# 柏崎刈羽原子力発電所 6号及び7号炉

## 設置許可基準規則等への適合性について (浸水防止設備の変更)

2019年1月

東京電力ホールディングス株式会社

添付第 2-2-1 図 水密扉の設置位置並びに施工例  
(7号炉 タービン建屋地下2階)

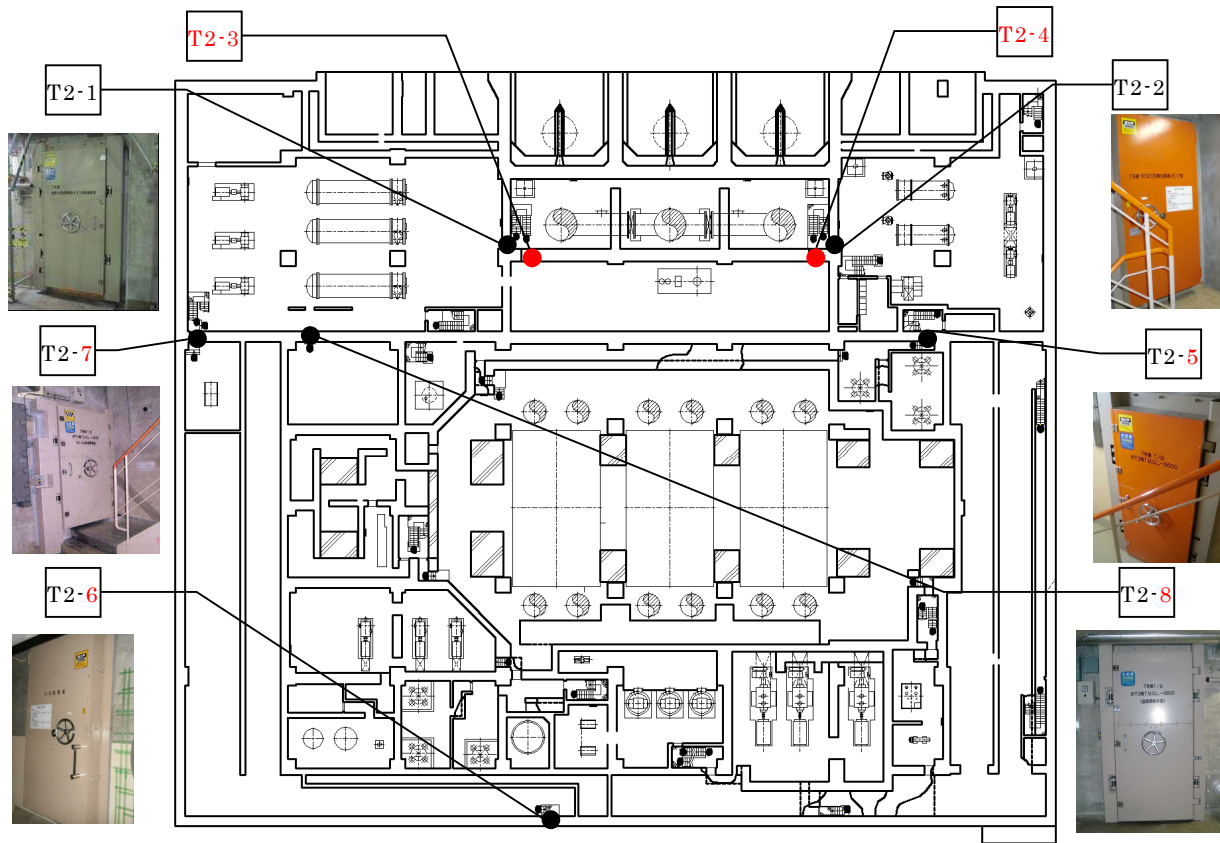
T2-14	水密扉	タービン建屋	地下 1 階 (+3.5)	原子炉補機冷却水系 (B 系) 熱交 換器・ポンプ室 水密扉	2,160	1,060
T2-15	水密扉	タービン建屋	地下 1 階 (+3.5)	原子炉補機冷却水系 (A 系) 熱交 換器・ポンプ室 水密扉 2	2,160	1,060

※ 寸法については詳細設計で変更となる可能性がある。

添付第 2-3 図 貫通部止水処置及び床ドレンライン浸水防止治具の実施範囲 (横断面)

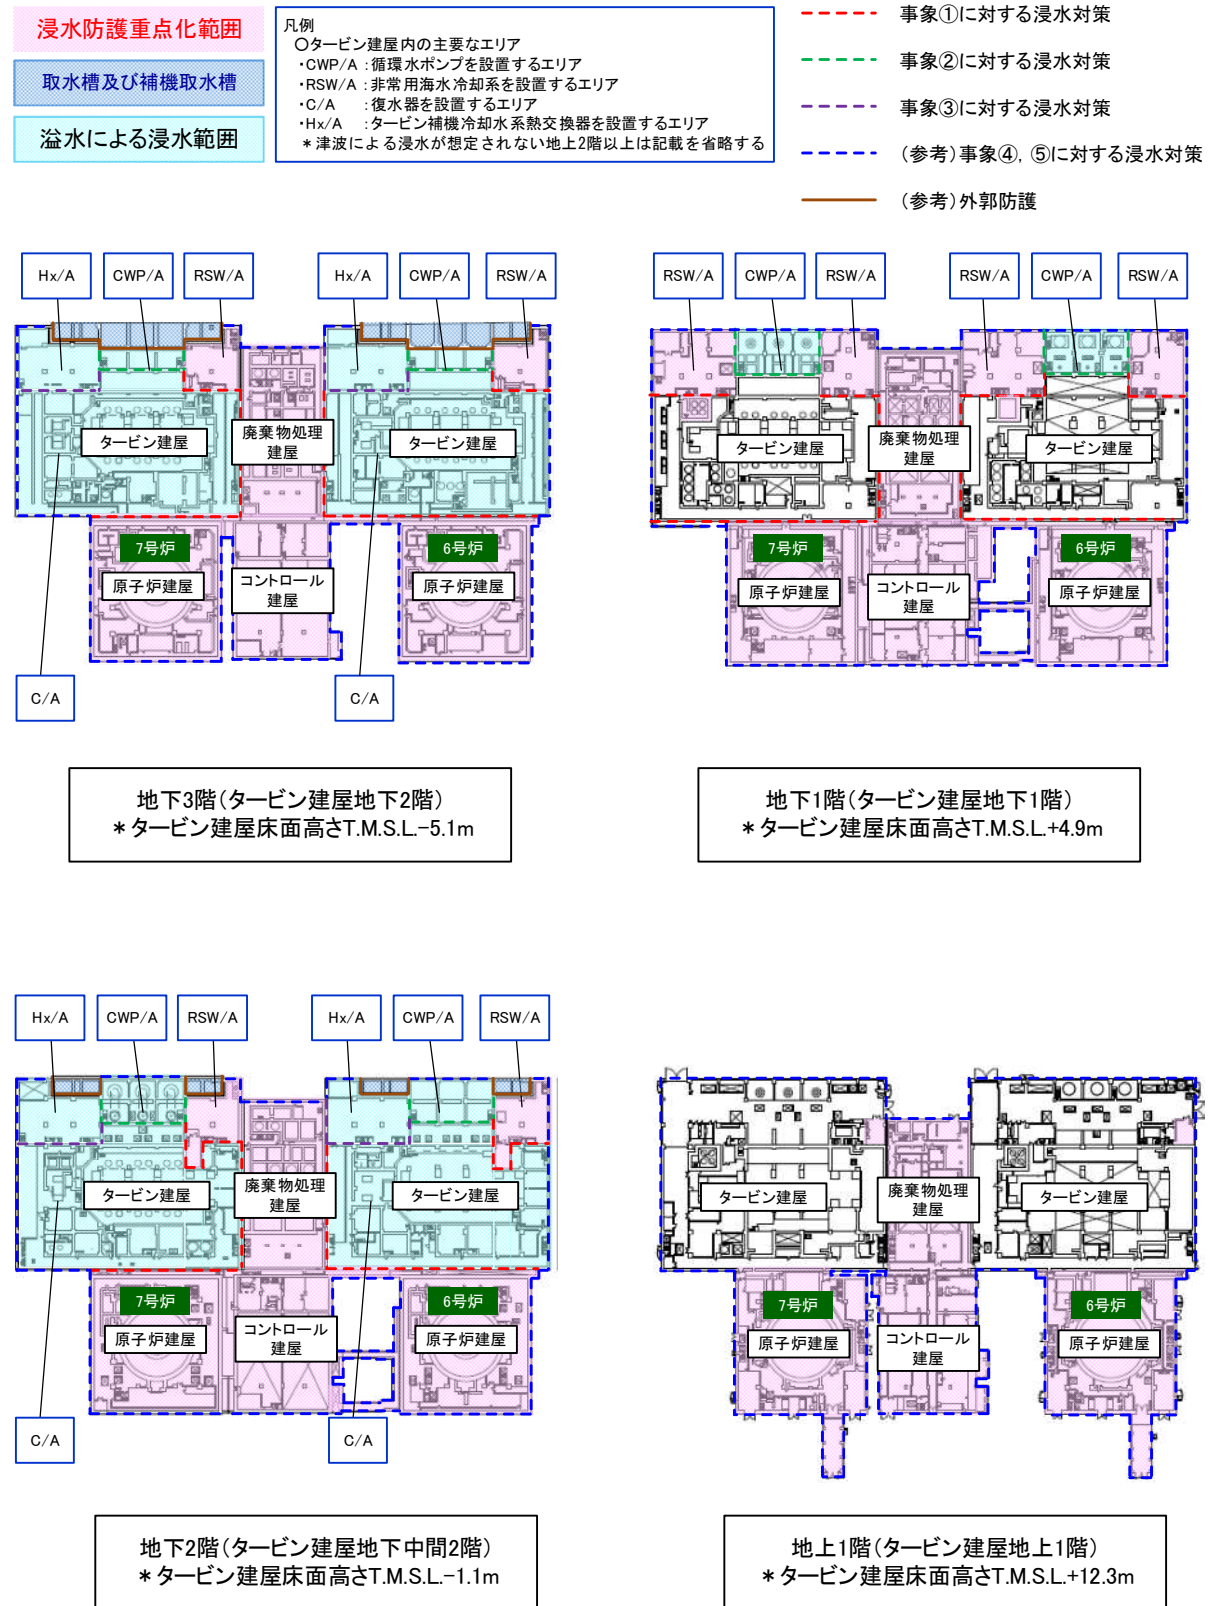
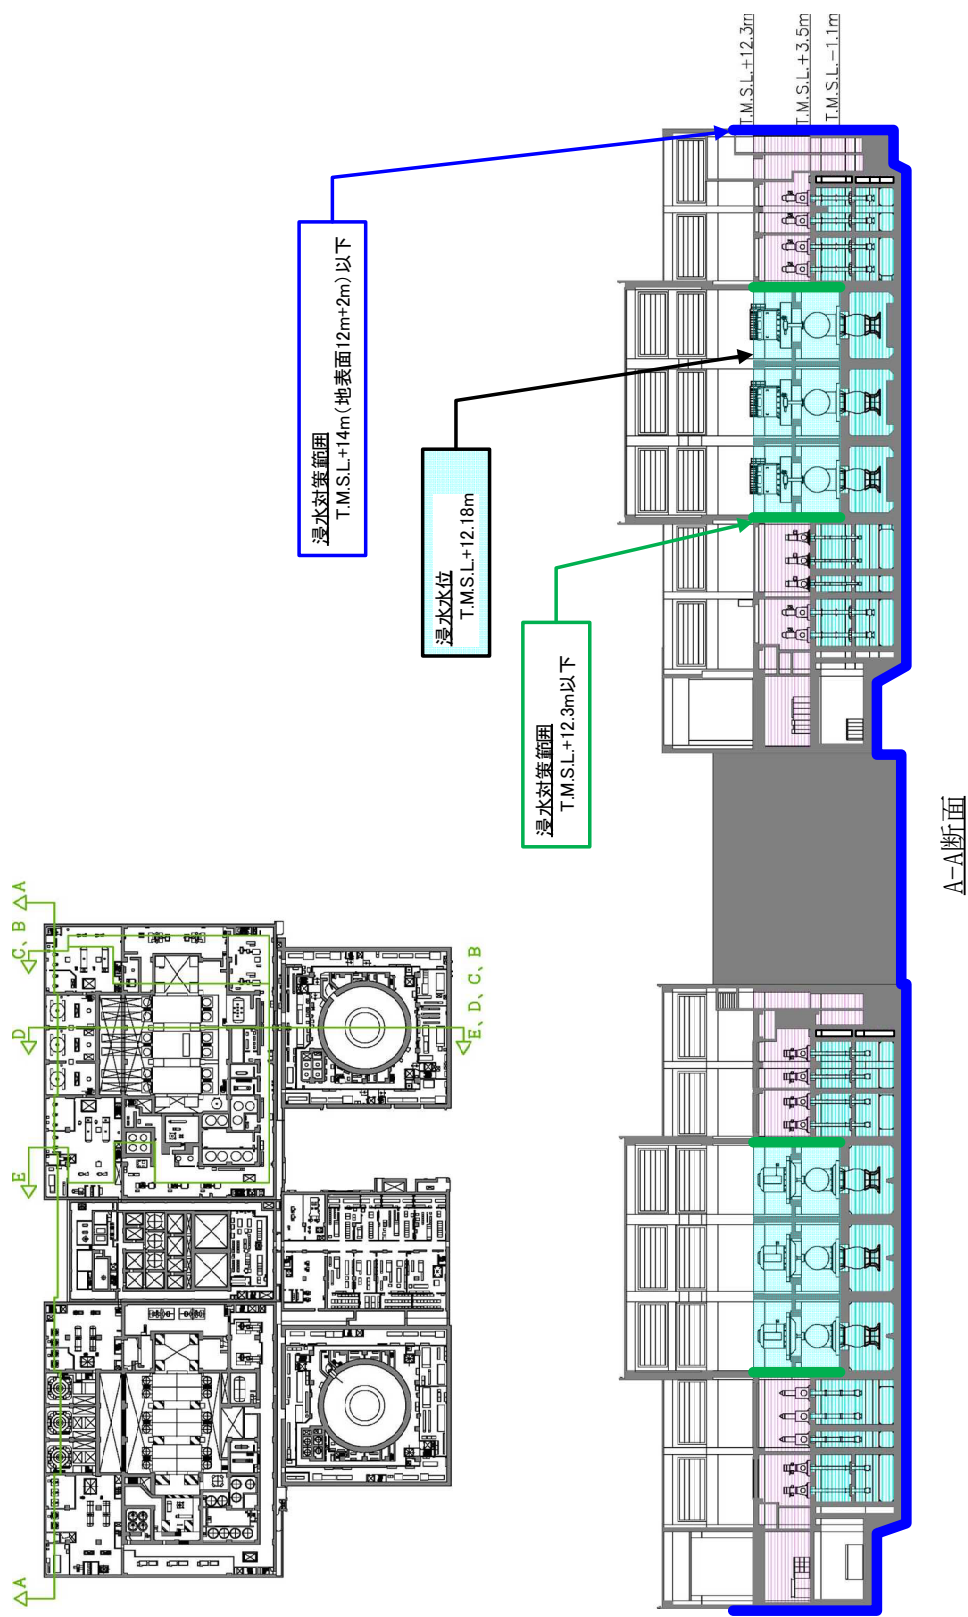
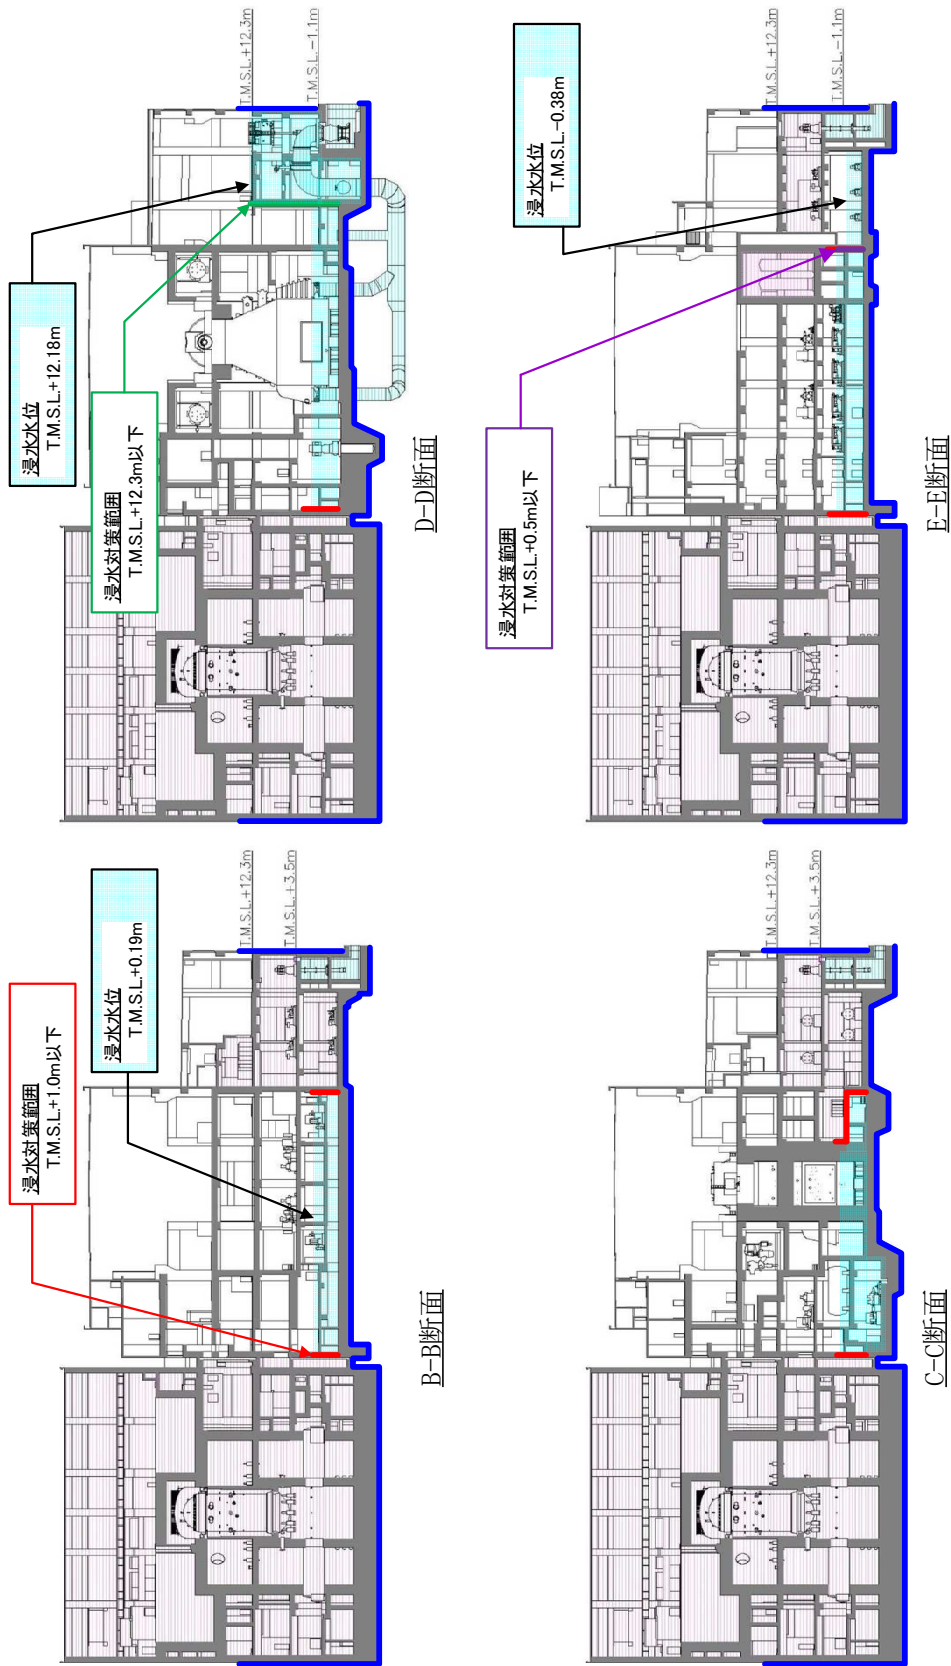
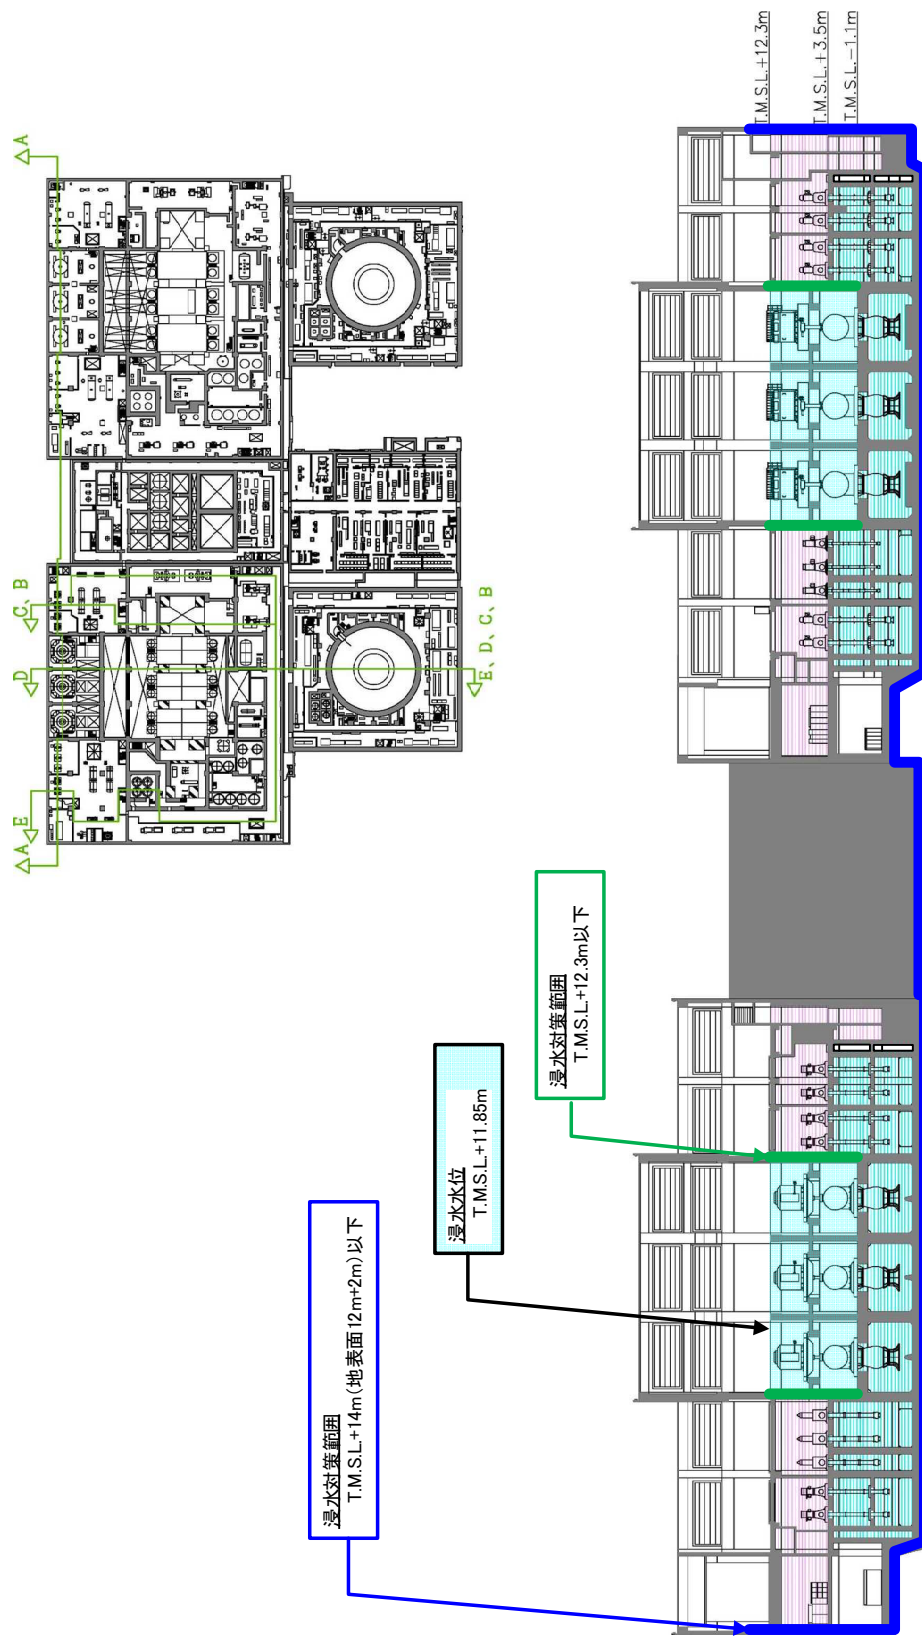
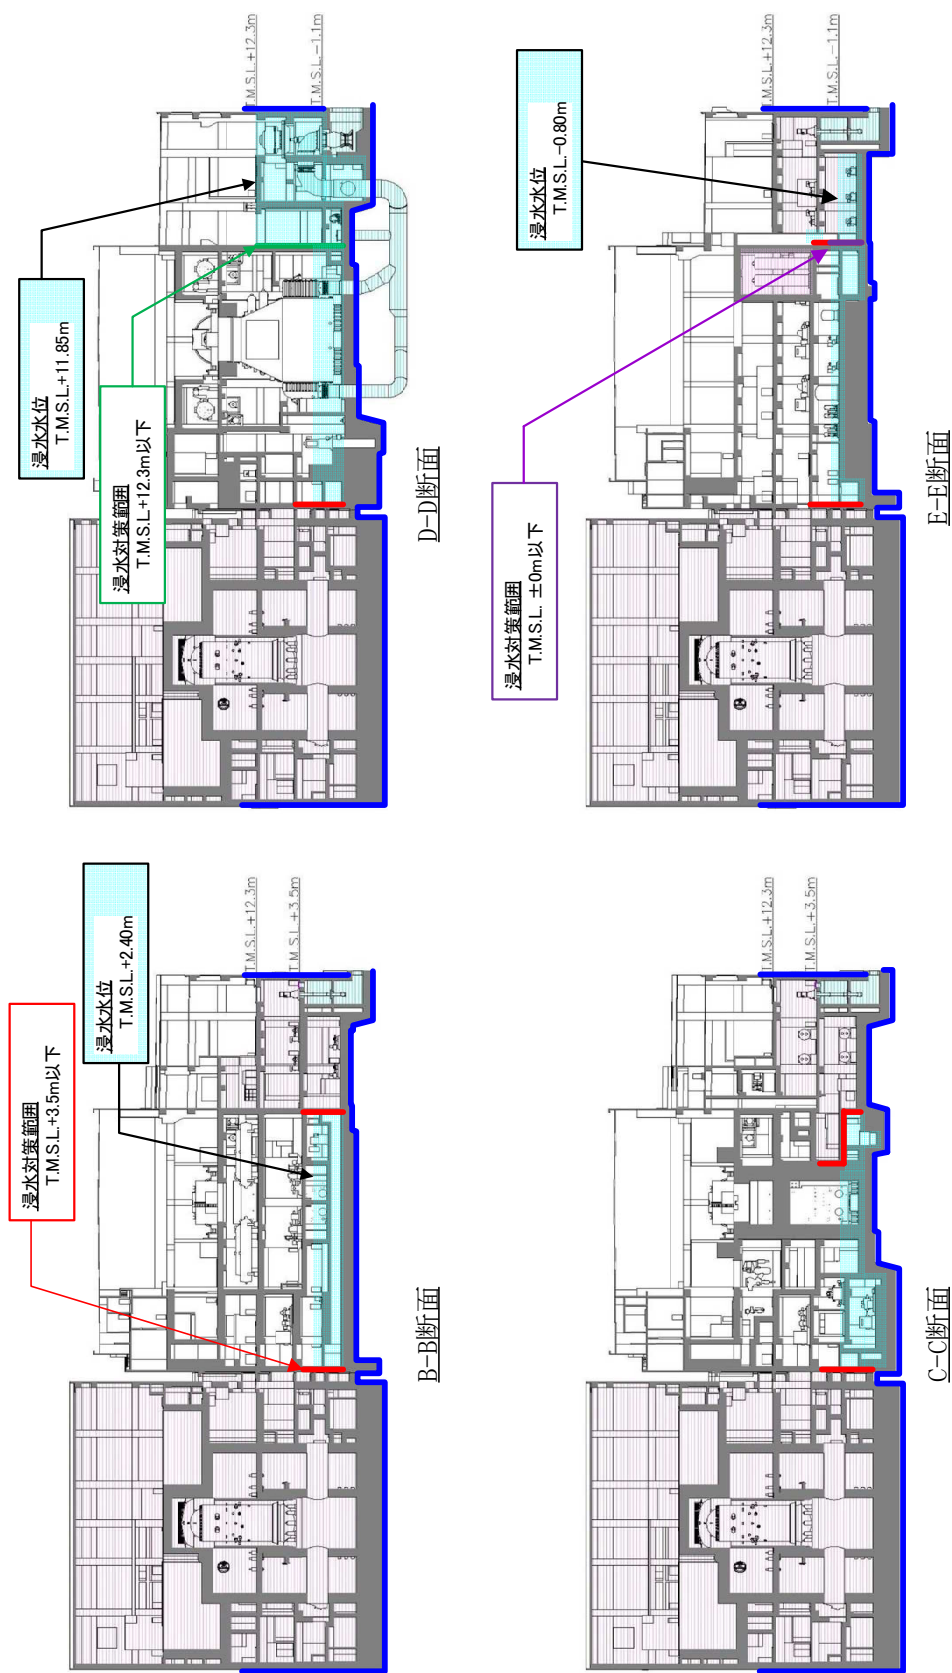
## 2.2 貫通部止水処置及び床ドレンライン浸水防止治具の実施範囲
